2024 年 5 月

株式会社ミスミ
日本企業体
金型事業グループ

「ハイワットカートリッジヒータ」仕様変更のご案内

ハイワットカートリッジヒータ MSCHWN、MSCHWA、MSCHWB

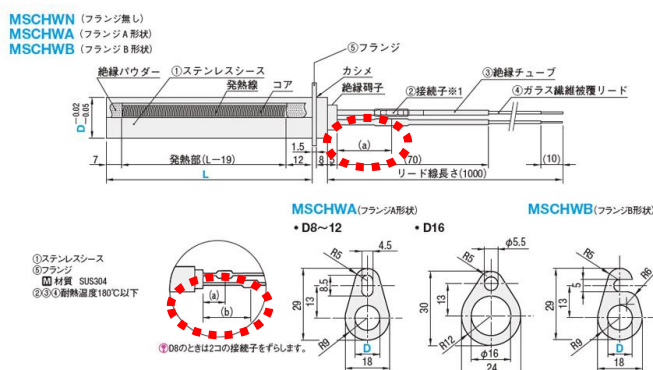
絶縁碍子から接続子までの寸法表記に誤りがあったため、表記を修正いたしました。

【変更前】

- 絶縁碍子から接続子の寸法
22 mm

【変更後】

- 寸法表記を (a) (b) に変更
- D 寸毎の同寸法を規格表記載
